# 改善箇所説明図①

## 改善箇所説明図②

## 改善箇所説明図③

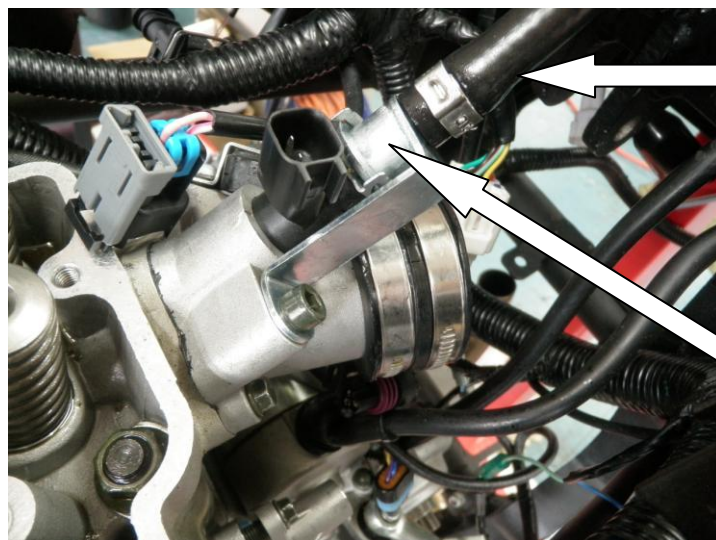
ドライブsproケットの整備時において、固定ボルトに過剰な増し締めを行うことでねじロック剤が剥がれたり、固定ボルトにねじロック剤を塗布せずにドライブsproケットを再組み付けすると、振動等により締め付けが緩み、駆動力を伝達できないおそれがある。最悪の場合、走行中に固定ボルトとともにドライブsproケット及びドライブチェーンが外れて回転部分に噛み込み転倒するおそれがある。

改善の内容：皿バネを追加し、固定ボルトにねじロック剤を塗布して規定トルクで締め付けるとともに、ユーザーに対して適切な整備方法を説明する。

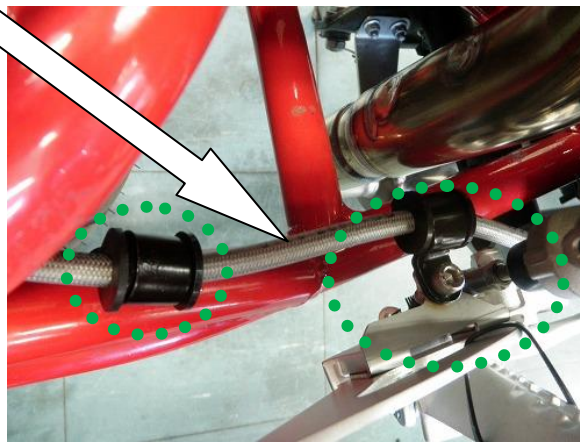
バンクアングルセンサーにより転倒判定を行うECUプログラムが不適切なため、走行中に転倒したと誤判定し、エンジンが停止するおそれがある。

改善の内容：バンクアングルセンサーの転倒判定条件プログラムを変更したECUに交換する。

## 改善箇所説明図⑤

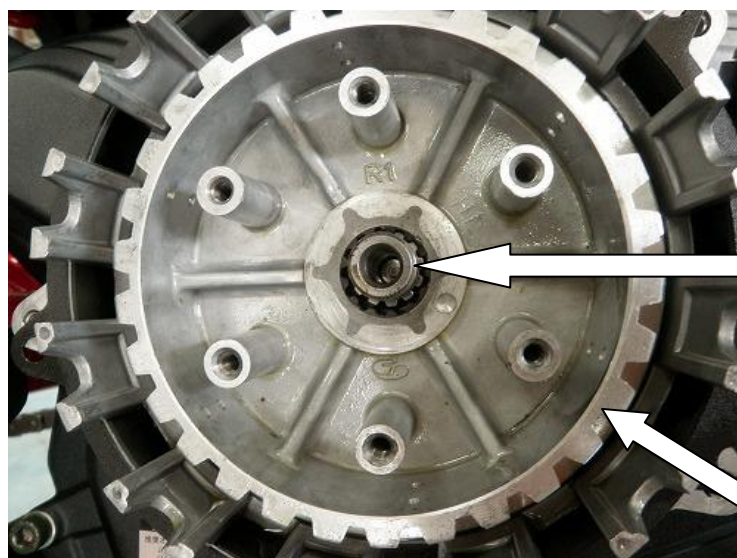
クラッチにおいて、メーカー指定と異なるクラッチボスが組み込まれたため、メインアクスルとの嵌合が不十分なものがある。そのため、トルクがかかると嵌合が外れて動力を伝達できず、走行不能になるおそれがある。

改善の内容：クラッチボスを点検し、異品が使用されている場合には良品に交換する。
